**Compléments d'examen au cas par cas répondant à l'avis de
la DREAL en date du 01/06/2026**

**Construction d'une serre photovoltaïque agricole sur la
commune de Sarriac - Bigorre (65 140).**

Référence de la demande : 018206/KK P

Réponse en date du 11/06/2026

Figure 3 : Calendrier de travaux

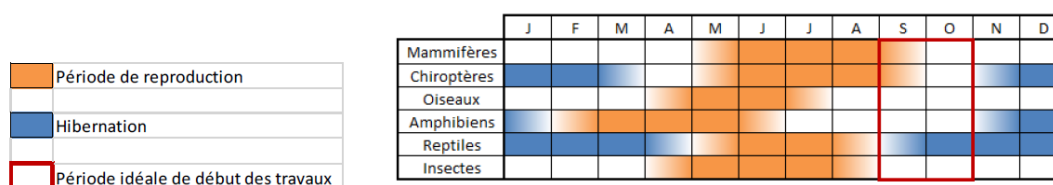
- Décrire les systèmes de protection mis en place pour adapter le chantier à la prise en compte de la biodiversité notamment le cours d'eau et la plantation de chênes ;

Plusieurs systèmes de protection sont mis en place afin d'adapter le chantier à la prise en compte de la biodiversité :

- Respect des emprises chantier.
- Adaptation du calendrier des travaux.
- Gestion des risques de pollution accidentelle du site.
- Limitation de la prolifération des espèces végétales exotiques envahissantes pendant les travaux et surveillance après travaux.
- Mise en place d'un calendrier permettant d'adapter les périodes de travaux sur l'année et les horaires de travail comme ci-dessous.

- Accompagnement écologique du chantier par un coordinateur interne à REDEN.
- Dispositif permettant d'éloigner les espèces à enjeux et/ou limitant leur installation : Afin d'éviter que des individus viennent coloniser le site et que par conséquent des pontes, larves ou imagos soient détruits, un filet temporaire de protection sera installé côté est du site, en limite du boisement.
- Plantation d'arbre au Sud de la serre afin de diminuer l'impact visuel de la serre au niveau de la route départementale D934.
- Evitement et retrait total du projet vis à vis du cours d'eau ainsi que la plantation de chênes.
- Kit anti-pollution.
